Fortsetzung des Wettbewerbes Stadthaus Effretikon-Illnau aus H. 48 vom 24.11.1988

5. Preis (4000 Fr.): **Dahinden + Heim,** Winterthur, Mitarbeiter: **D. Oes**

Aus dem Bericht des Preisgerichtes

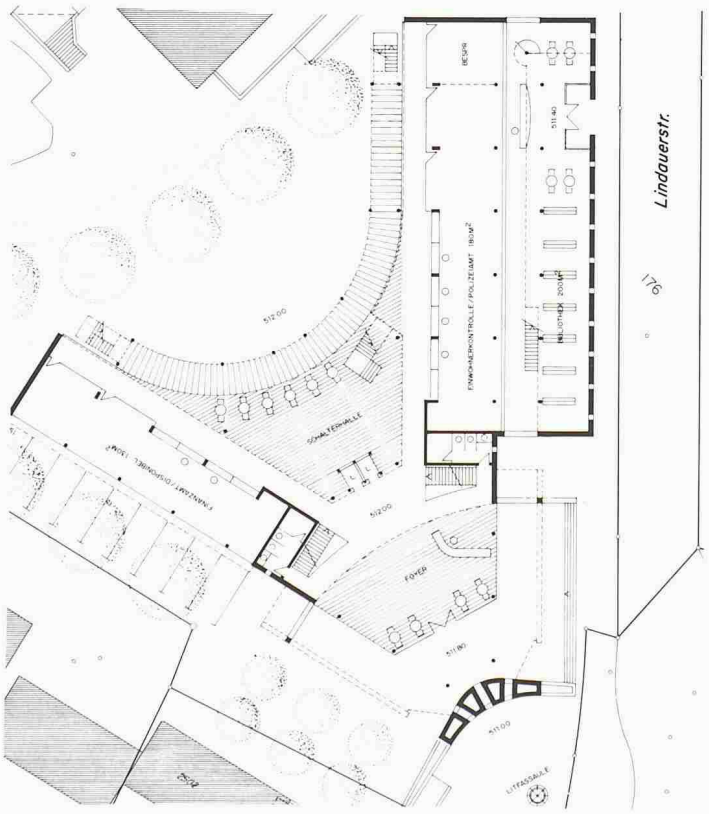
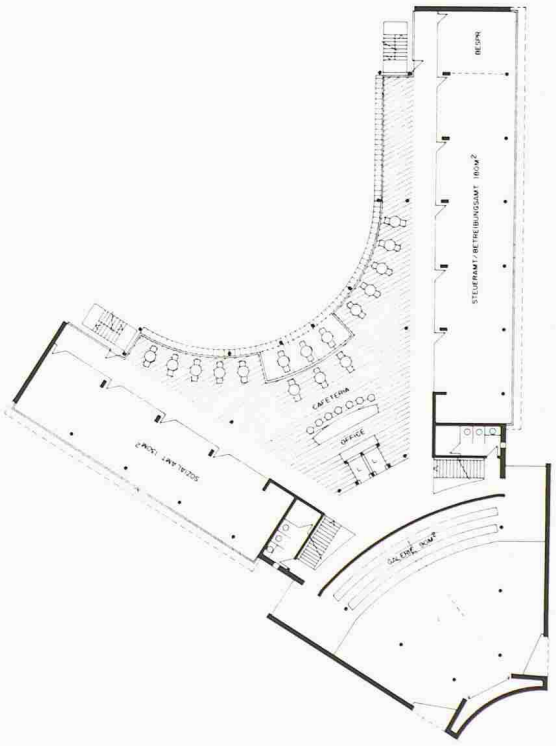
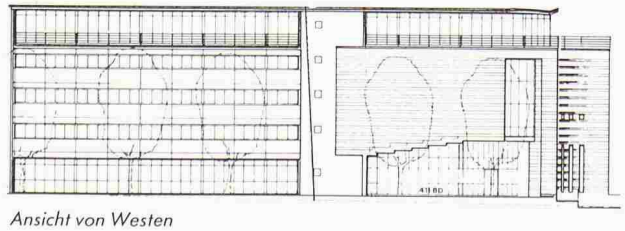
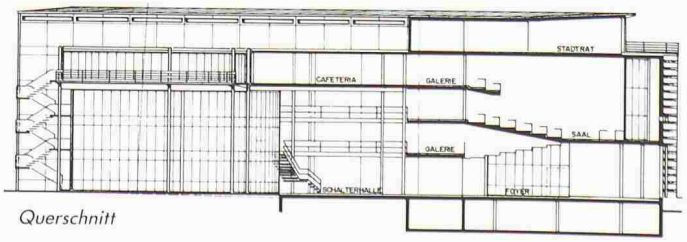
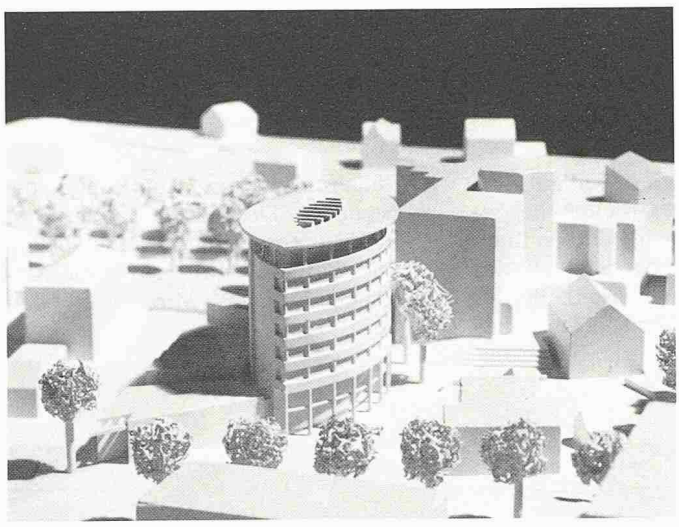
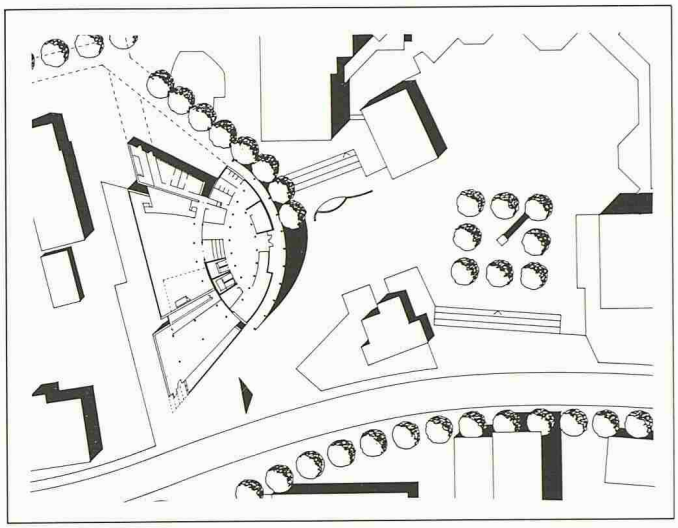
Der Verfasser schlägt eine Situation vor, die stark geprägt ist von der Absicht, die Strassenverzweigung Bahnhofstrasse – Lindauerstrasse als neuen Platz, den «Stadthausplatz», zu präzisieren. Allerdings wird der Baukörper mit seinen zwei Flügeln und dem markanten Parlamentssaal als Kopfbau, als eine Strassen-Eck-Lösung vorgestellt, ohne an einer wirklichen Strassenecke zu stehen. Das Gebäude schafft eine Beziehung zum Märtplatz, wendet sich gestalterisch jedoch von diesem ab. Die Beziehung zur Gartenanlage des Altersheimes ist gut gestaltet. Das Projekt behält, vor allem durch die Ausbildung des Einganges und des darüberliegenden Parlamentssaales, seine Eigenständigkeit: Es zeigt sich als Stadthaus.

Die innere Organisation ist als erstes gekennzeichnet durch die Grosszügigkeit des Empfanges. Das Foyer und die luftige, helle Schalterhalle erlauben dem Besucher ein einfaches Wahrnehmen der Organisation. Die Obergeschosse sind einfach und zweckmässig organisiert, die Bürotrakte sind flexibel ausbaubar. Die Nutzungsmöglichkeiten des Parlamentssaales für kulturelle Veranstaltungen sind, bedingt durch Lage und Erschliessung, aber auch durch den Stufenboden und die Bühnenform, sehr beschränkt.

Ankauf (2000 Fr.): **Peter Stutz, Markus Bolt,** Winterthur/Zürich; Mitarbeiter: **A. Weber, V. Munk, M. Wild**

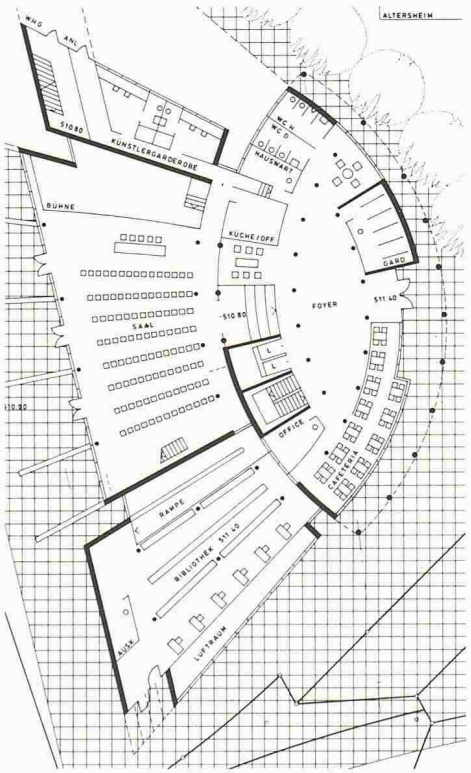
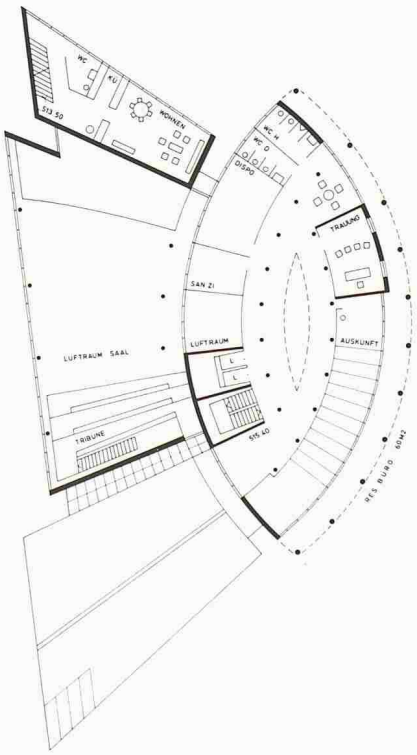
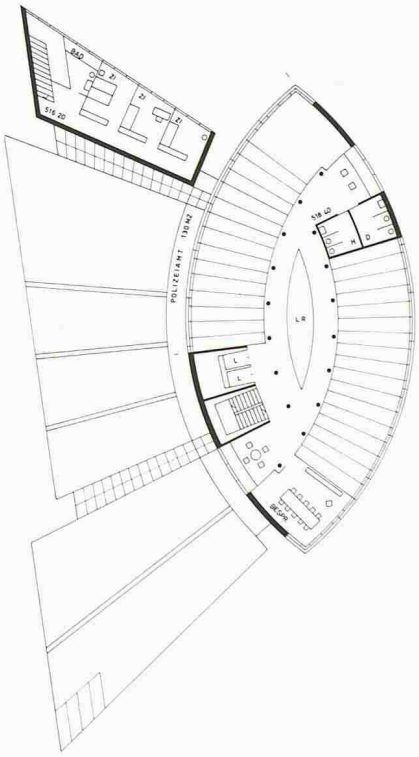
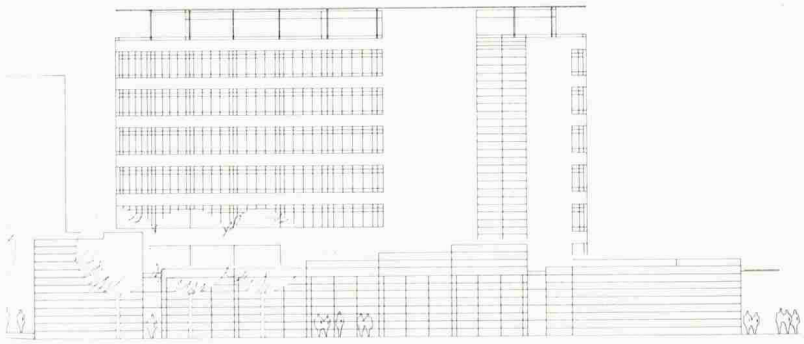
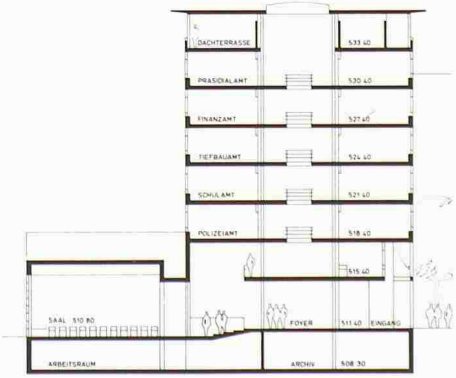
Das Projekt nimmt die Forderung ernst «das Selbstbewusstsein der Stadt Illnau-Effretikon zum Ausdruck zu bringen». Ein im Grundriss linsenförmiger achtgeschossiger Turm hält sich nicht an die vorgegebene Maximalhöhe, und das Projekt musste daher von einer Preiserteilung ausgeschlossen werden. Im städtebaulichen Durcheinander eine Mitte, ein Zeichen zu setzen, ist an sich richtig, doch zeigt sich bei genauerem Hinsehen, dass was der Turm nach aussen verspricht, er im Innern nicht halten kann. Die Eingangshalle macht die Höhe nicht erlebbar und der Besucher hat Mühe, seinen Weg zu finden. Die Anbauten auf der Südseite beeinträchtigen die Klarheit der Gesamtaussage.

Das Projekt ist eindimensional. Es gibt eine über das Mittelmass hinausgehende Antwort auf nur eine Frage: Es setzt ein Zeichen. Alle übrigen Anforderungen an ein Stadthaus müssen sich unterordnen und bleiben weitgehend unerfüllt.
